Fahrrinnenanpassung von Unter- und Außenelbe für 14,5 m tiefgehende Containerschiffe

Planänderung III

Ergänzung der Allgemein verständlichen Zusammenfassung

Planänderungsunterlage III Teil 8

Abbildung 1.5-1: Verbringbereich der Umlagerungsstelle Neuer Luechtergrund (schematisch)

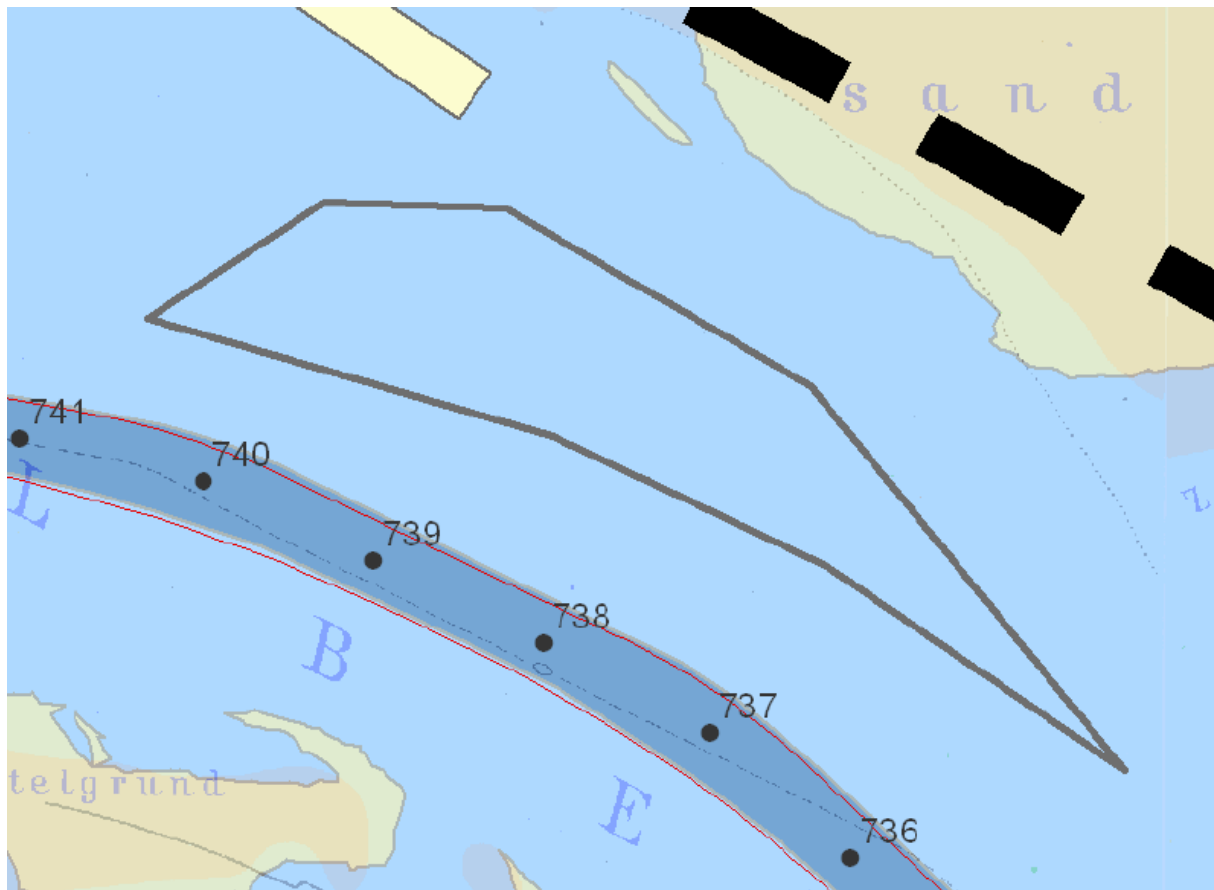
Die UL Neuer Luechtergrund ist Vorhabensbestandteil seit Planfeststellungsantrag 2006 und für die Umlagerung von sandigem Baggergut im Bereich der Außenelbe vorgesehen. Mit Planänderung I (2008) hat sich die Umlagerungsmenge erhöht und aufgrund unverändert geplanter Beschickungsfrequenz demnach auch der Zeitraum der Umlagerungszeit verlängert.

Aufgrund der in Planänderung II beantragten Änderung des Strombau- und Ufersicherungskonzepts im Bereich des Altenbrucher Bogens (s.o.) fallen 1,56 Mio. m³ sandiges Ausbaubaggergut zusätzlich an. Durch Wegfall des Spülfelds Schwarztonnensand und Wegfall der Uferverspülung Wisch fallen weitere 1,206 Mio. m³ (0,920 + 0,286 Mio. m³) Sand an. Weiterhin resultieren aus der Ausgleichsmaßnahme „Schwarztonnensander Nebanelbe“ (Entfernung einer Sandwattbarre und stellenweise Vertiefung auf ein Maß gewässerökologisch wertvoller Flachwassertiefe) weitere rd. 2,21 Mio. m³ Sand, der anderweitig strombaulich sinnvoll umgelagert werden muss.

In der Summe sollen mit dieser Planänderung III daher 4,98 Mio. m³ Sand (Feinsande und gröbere Sandfraktionen) auf die UL Neuer Luechtergrund zusätzlich umgelagert werden. Gegenüber Planänderung I erhöht sich die Umlagerungsmenge von 7,5 Mio. m³ auf nunmehr schließlich rund 12,48 Mio. m³. Entsprechend der unveränderten Be-

schickungsfrequenz erhöht sich die Umlagerungsdauer um 6 Monate von 9 Monaten (Planänderung I) auf 15 Monaten (diese Planung).

„Um einen möglichst wirkungsvollen strombaulichen Effekt zu erzielen, soll das Baggergut nun gezielt in die tieferen Bereiche zwischen dem Neuen Luechtergrund und dem Gelbsand eingebracht werden. Dies erfordert eine Anpassung der Gestaltung und der Lage des bisherigen Verbringbereiches. Er wird in den Bereich der Unterhaltungsverbringungsstelle 738 verschoben und sich mit einer Flächengröße von rd. 378 ha gegenüber der ursprünglichen Fläche deutlich vergrößern. Allerdings werden nicht alle Bereiche der Umlagerungsstelle mit derselben Intensität beaufschlagt da geplant ist, die bestehenden Höhenlinien aufnehmend die Fläche kontinuierlich je nach vorhandener Tiefe zu beschicken. Die nördlichen und nordöstlichen Randbereiche der Fläche werden daher eine geringere Beaufschlagung erfahren. Die Sohlhöhe des Verbringbereiches darf dabei eine Tiefe von -8.00 m NN nicht überschreiten da sonst nautische Beeinträchtigungen der in diesem Bereich zur Entlastung des Hauptfahrwassers verlaufenden Norderrinne entstehen.“ (Planänderungsunterlage III Teil 1).
